OEI BUE LPN 31/2021  
RELEVAMIENTO TOPOBATIMÉTRICO Y PROYECTO AMPLIACIÓN VALLE DE  
INUNDACIÓN DE RÍO MATANZA

CIRCULAR ACLARATORIA N° 1<sup>(1)</sup>

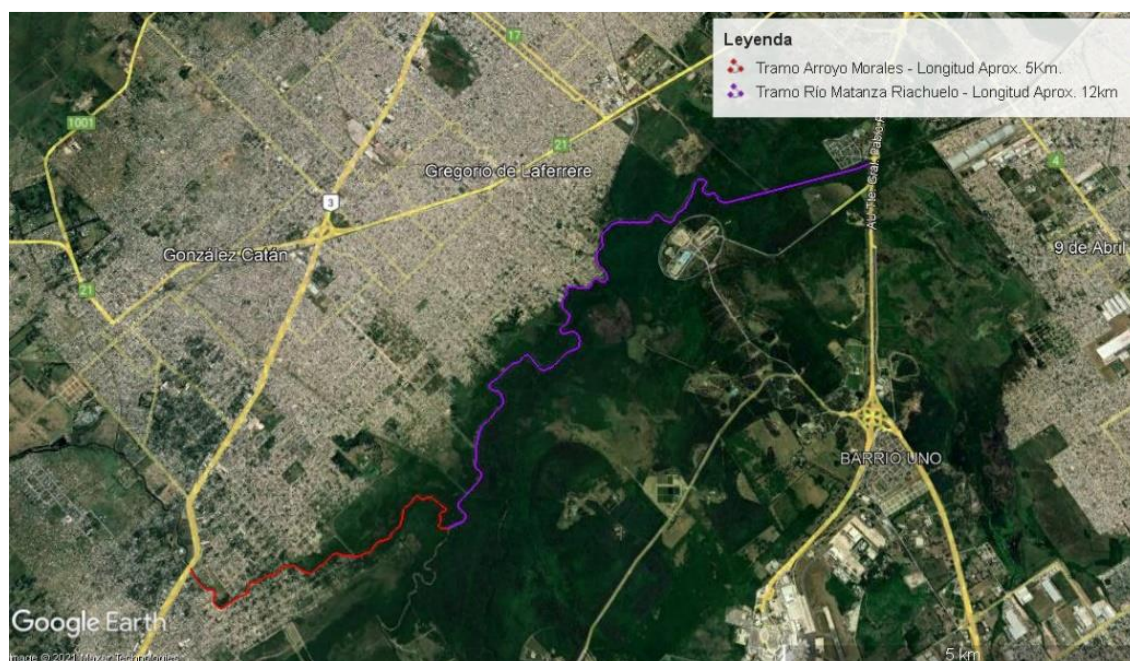
*Analizando el área de estudio descrita en el Punto 1.2 ESPECIFICACIONES TÉCNICAS – TERMINOS DE REFERENCIA (TDR), Artículo 1. Contexto y Delimitación y la imagen "Ilustración 1: Tramo de estudio del Río Matanza Riachuelo. Entre la RN 3 y Autopista Ricchieri", se indica que dicha área "Está comprendida en el tramo del río entre la Ruta Nacional N°3 y la Autopista Ricchieri", como se observa en la ilustración 1 citada, así mismo también se indica que la longitud a estudiar es de 16 Km aproximadamente.*

*En nuestro análisis hemos observado que, en la imagen citada, el tramo de estudio resaltado en azul en la Ilustración 1 de los TDR, alcanza efectivamente la Ruta Nacional N°3, a aproximadamente 17 Km, aguas arriba del cruce del Autopista Richieri, pero llegando a la Ruta Nacional N° 3 por el Arroyo Morales, un afluente del río Matanza - Riachuelo.*

*Si el tramo a estudiar del río Matanza - Riachuelo es efectivamente el que se indica en el Artículo 1 mencionado y resaltado en la Ilustración 1, que alcanza al Ruta Nacional N° 3, iniciándose en la Autopista Ricchieri y continuando hacia aguas arriba por el afluente Arroyo Morales, a partir de su ingreso y hasta la Ruta Nacional N°3, en una extensión de aproximadamente 17Km.*

El tramo a estudiar es inicia sobre el Río Matanza en el cruce con la autopista Ricchieri continuando hacia aguas arriba hasta la confluencia con el Arroyo Morales con una longitud aproximada de 12km, y luego desde la confluencia entre el Arroyo Morales y el Río Matanza continuando aguas arriba por el Arroyo Morales hasta su intersección con la Ruta Nacional N°3 cuya longitud aproximada es de 5 km.
